**AVIS RELATIF À LA PROTECTION
CONTRE LES EVENTUELS EFFETS NOCIFS ET NUISANCES
PROVOQUÉS PAR LES RAYONNEMENTS NON IONISANTS
GÉNÉRÉS PAR DES ANTENNES ÉMETTRICES STATIONNAIRES**

Commune : PHILIPPEVILLE - Exploitant : ORANGE

Référence exploitant : 011N1_2/30157N1_1/40157N1_1/50157N1_1

Rapport n° 1414 / 2024

Figure 1 : Vue en plan des lieux de séjour et des points de contrôle

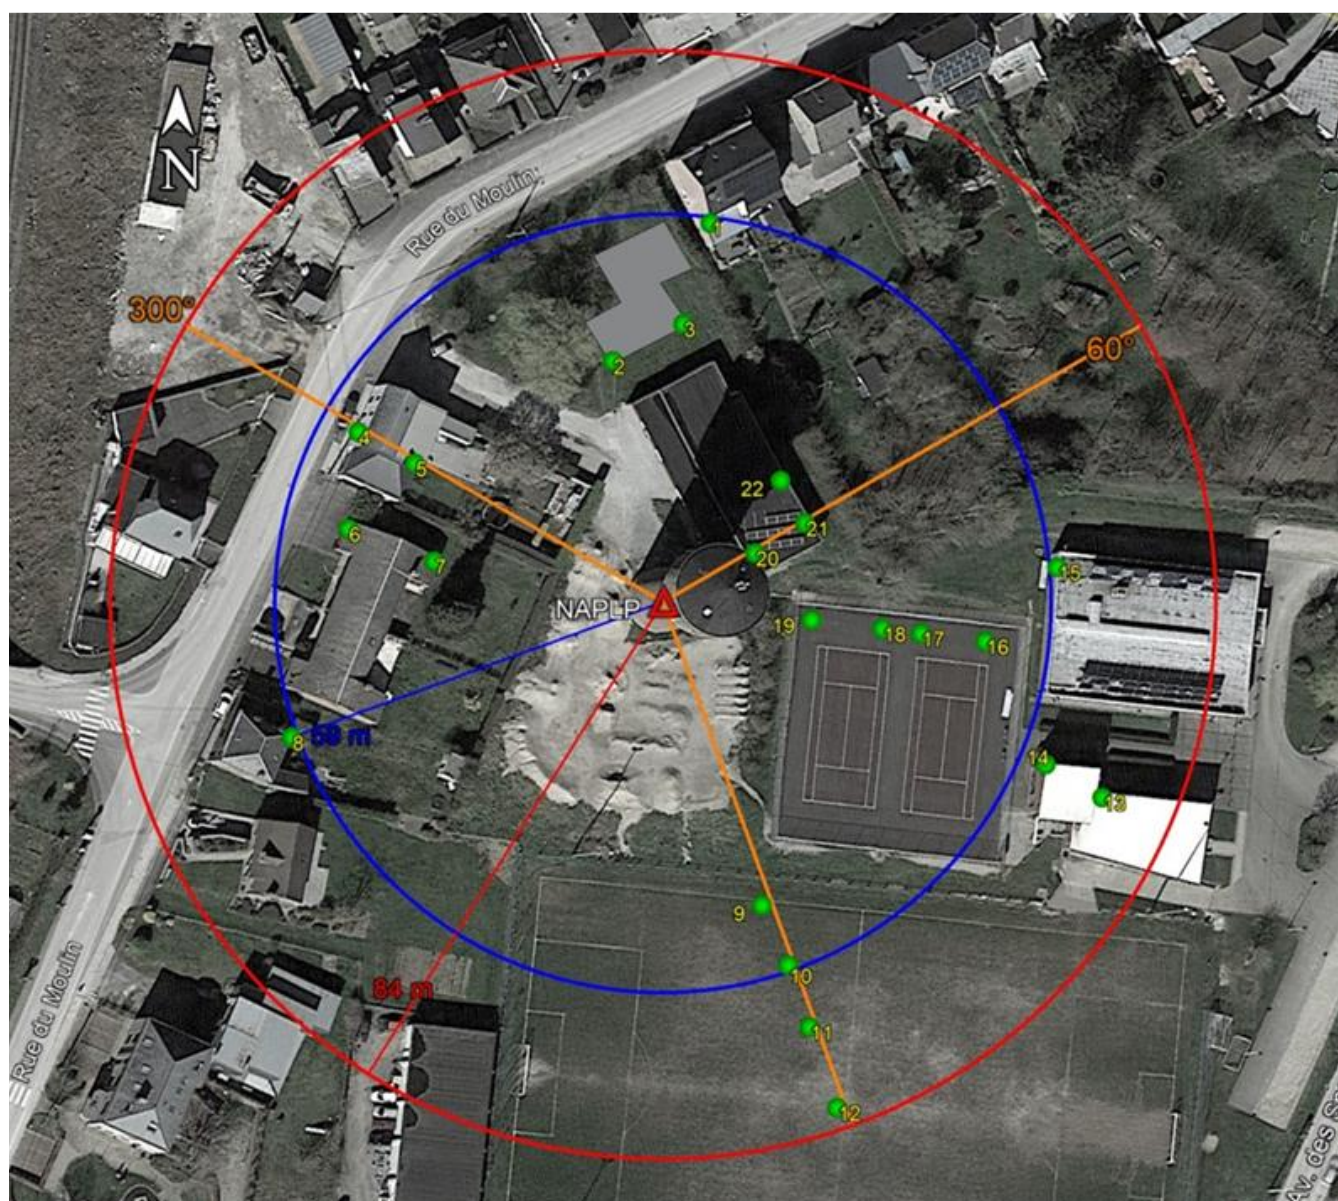
Les fréquences d'émission, la puissance rayonnée par chacune des antennes et leur gain permettent de déterminer le rayon de la zone à analyser. Tout dépassement de la limite par installation est exclu en dehors de cette zone. Le tableau 2 reprend les 35 LS² pour lesquels l'indice d'exposition est le plus élevé. Les différentes colonnes indiquent :

- le numéro du point de contrôle repris sur un des plans de la figure 1;
- le numéro du LS dans lequel se trouve le point de contrôle de la 1^{ère} colonne ;
- l'atténuation d'obstacle prise en compte pour le calcul de l'indice d'exposition dans le LS ;
- le résultat du calcul de l'indice d'exposition.

N° point de contrôle	LS	Atténuation (dB)	Indice d'exposition relatif à la limite par installation IE_i
12	LS9	0,0	0,030
9	LS9	0,0	0,025
19	LS16	0,0	0,025
10	LS9	0,0	0,024
20	LS20	3,0	0,024
11	LS9	0,0	0,022
4	LS4	3,0	0,022
5	LS4	3,0	0,020
21	LS20	3,0	0,020
16	LS16	0,0	0,018
18	LS16	0,0	0,018
17	LS16	0,0	0,016
22	LS20	3,0	0,015
6	LS6	3,0	0,013
7	LS6	3,0	0,013
14	LS14	3,0	0,011
1	LS1	3,0	0,010
15	LS15	3,0	0,010
13	LS13	3,0	0,010
3	LS2	3,0	0,008
2	LS2	3,0	0,006
8	LS8	3,0	0,005

En ce qui concerne les antennes de l'installation mentionnées dans le tableau 1, la distance maximale à laquelle la limite pourrait être atteinte, à l'extérieur, est égale à 81,0 m. S'il n'y a pas de LS à une distance inférieure, les antennes respectent forcément la limite d'immission.

Dans le cas des LS situés à l'intérieur des bâtiments, une atténuation d'obstacle est prise en compte et il en résulte que la distance maximale à laquelle la limite pourrait être atteinte se réduit à 57,3 m.

Figure 2 : Vue en plan des installations d’antennes dans un rayon de 300 mètres autour de l’installation faisant l’objet de la demande d’avis

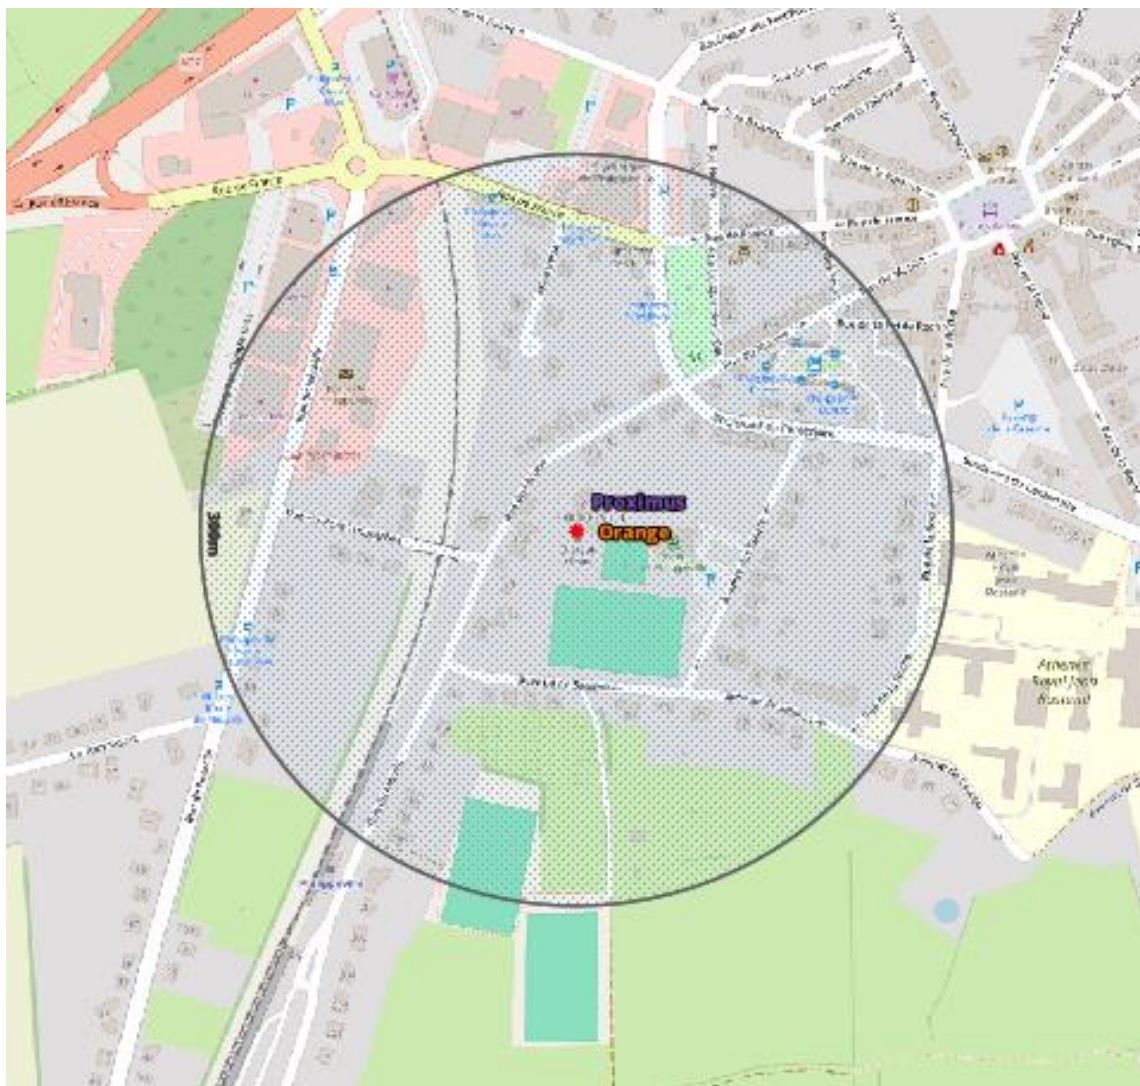
- il y a au plus 4 installations d’antennes émettrices stationnaires présentes dans la zone d’évaluation de 300 mètres de rayon représentée dans la figure 2, y inclus l’installation référencée dans le paragraphe 2 : la limite cumulative définie à l’article 4, §2 du décret est nécessairement respectée dans les lieux de séjour à l’intérieur de la zone d’évaluation de 300 mètres de rayon ;

Compte tenu des considérations ci-dessus, il apparaît que l'intensité du rayonnement électromagnétique généré, dans les lieux de séjour situés dans un rayon de 300 mètres autour de l'installation référencée dans le paragraphe 2, par l'ensemble des antennes émettrices stationnaires de l'ensemble des exploitants du même site d'antennes émettrices stationnaires respecte la limite fixée à l'article 4, § 2 du décret.
